Service Bulletin

HOOFD GROEP	GROEP	NO.
8	88	407

BETR. Dashboard

Vanaf modeljaar 1994 is bij de 440/460 uitvoeringen het dashboard gewijzigd.

A1

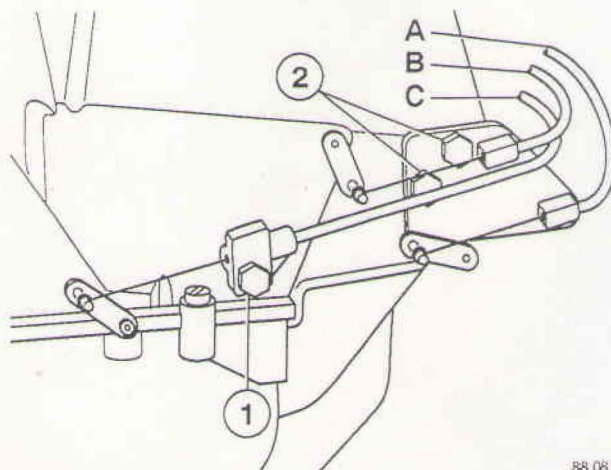
Het verwijderen en aanbrengen van het dashboard is gelijk aan de voorgaande uitvoeringen die in het bovenstaande Servicehandboek zijn beschreven op pagina 34, met als extra handelingen:

- kachelbediening aan kachelzijde
- dashboardbeugel.

Kachelbediening aan kachelzijde losnemen

Kabel van het kachelhuis: verwijder de schroef (1) en neem de kabel van de hendel.

Defroster- en ventilatiekabel: verwijder de twee schroeven (2) van de steun en neem de kabels van de hendels.

Neem het bedienings/ventilatiepaneel los (zie Service Bulletin 8-87-410) en trek het naar voren, om de twee bevestigingsbouten in het dashboard te kunnen verwijderen.

Het aanbrengen gebeurt in omgekeerde volgorde van verwijderen.

Dashboordbeugel verwijderen

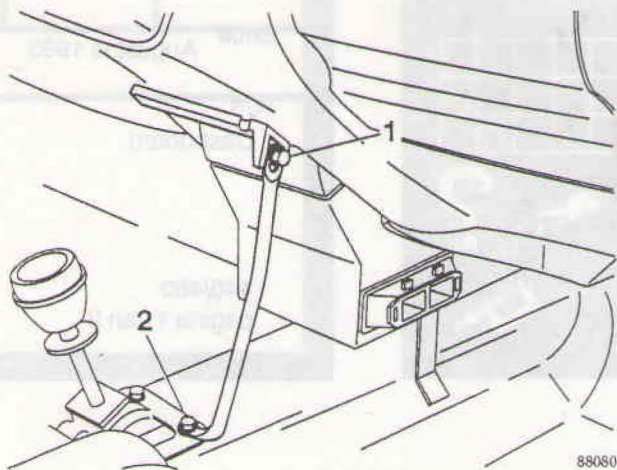
Kachelbediening aan kachelzijde en dashboardbeugel verwijderen en aanbrengen zijn in dit Service Bulletin beschreven.

Verwijder de bout (1) aan onderzijde van het dashboard en de bout (2) aan de schakelbedieningsplaat.

Het aanbrengen gebeurt in omgekeerde volgorde van verwijderen
